Refrigerateurs d'eau avec eau gazeuse et pompe rotative

Dans une optique d'amélioration, les systèmes avec système carbonaté et pompe rotative sont révisés avec la modification suivante :

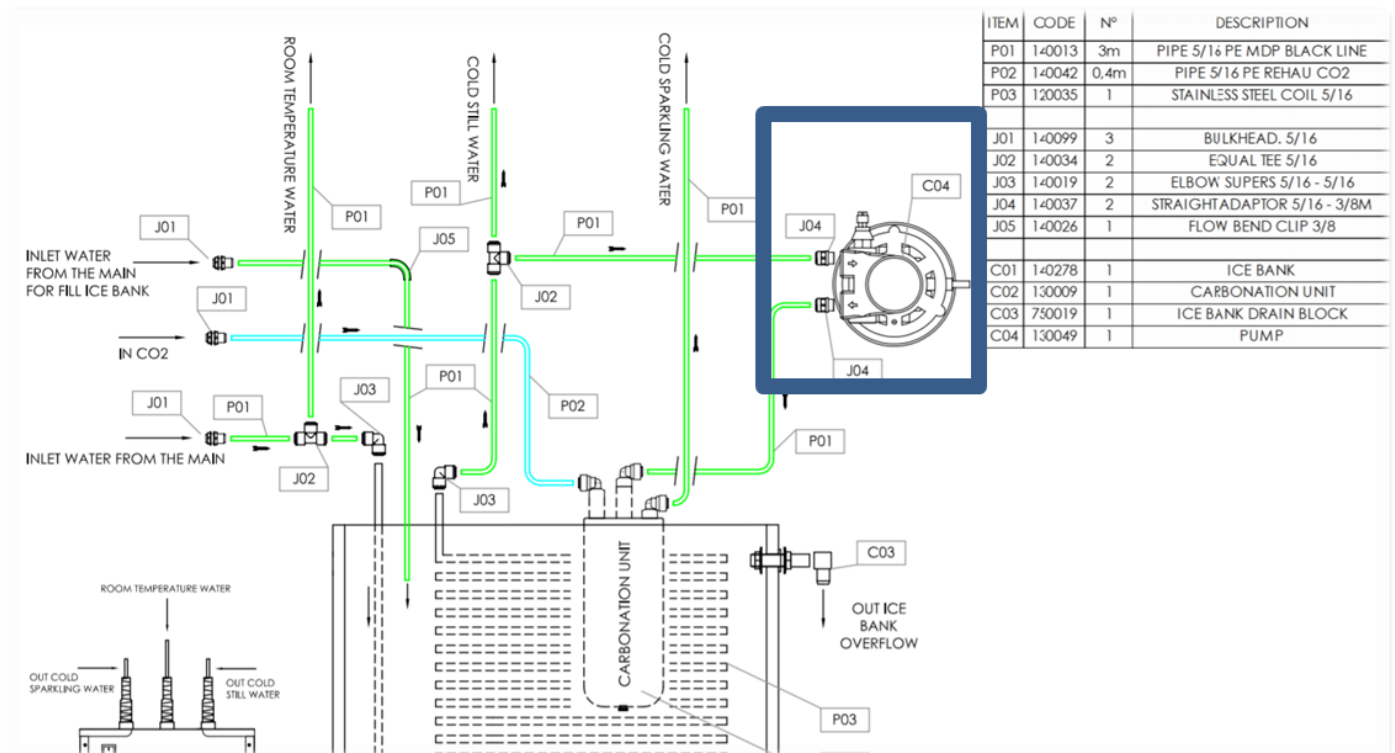
REPLACEMENT DES 2 RACCORDS PLASTIQUE MONTES SUR LA TETE DE POMPE (POS. JO4) PAR DES RACCORDS EN LAITON (TEA)
